UDZIELENIE ODPOWIEDZI NA PYTANIA I ZMIANA TREŚCI SWZ

dot. Postępowania NR D/Kw.2232.14.2024.DR

postępowanie pn. Przebudowa pawilonu mieszkalnego N wraz z placami spacerowymi w Zakładzie Karnym w Tarnowie

Ad.1 W załączeniu przesyłamy schemat TUPS (rys. IE-14)

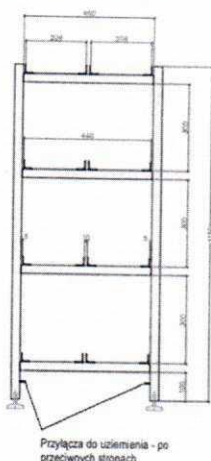
1. „W opisie projektu wskazano „Jako zasilanie bezprzerwowe na wypadek braku dostawy energii elektrycznej z sieci zawodowej i awarii agregatu projektuje się UPS zasilający tablicę TBG obwodów gwarantowanych” . Brak na rysunkach odejścia z Tablicy TB do Tablicy UPS Brak schematu Tablicy UPS Brak w przedmiarze UPS wraz z akumulatorami oraz Tablicy UPS Prosimy o uzupełnienie przedmiaru stanowiącego opis przedmiotu zamówienia o pominięte elementy.

Regał do akumulatorów max.40szt x AML 40-12

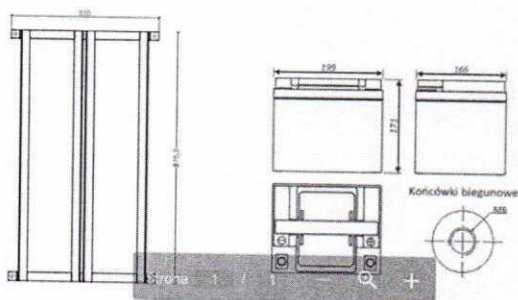
2. W opisie projektu wskazano „.....UPS o mocy 20kVA/18kW z zestawem podtrzymania bateryjnym na regale. UPS dobrano tak aby w pełni zabezpieczył moc 18kW w czasie 30min” A na rysunkach: „UPS 20kVA/18kW, CZAS PODTRZYMANIA 15 MINUT (DLA 20kW)” Rozbieżne parametry, proszę o informację, które parametry są właściwe.

Ad.2 Dobrano UPS 20kW z podtrzymaniem bateryjnym 30 minut.

Zasilacz UPS o mocy 20 kVA/20 kW z zestawem baterii akumulatorów na zewnętrznym regale bateryjnym. Czas podtrzymania 30 min dla obciążenia 20 kW

Baterie ACUMAX AML 40-12 w ilości 40 szt. zestawione na regale bateryjnym.
przykładowy regał:

Ilość półek: 4
Ilość rzędów na półce: 2
Ilość akumulatorów w rzędzie: 5

Nogi: 4 x rura kwadrat 30x30 dł. 1150mm = 4,6m
Poprzeczki wspierające: 8 x rura kwadrat 30x30 dł. 450mm = 3,6m
Szyby prowadzące: 16 x kątownik 30x30 dł. 875mm = 14,0m
Stopy: 4 x stopa do dużych obciążeń
Gniazdo: 4 x Gniazdo wzmacniane, tuleja
Podkłady: 4 x blacha 100x100mm

Masa regału z bateriami ok. 600 kg
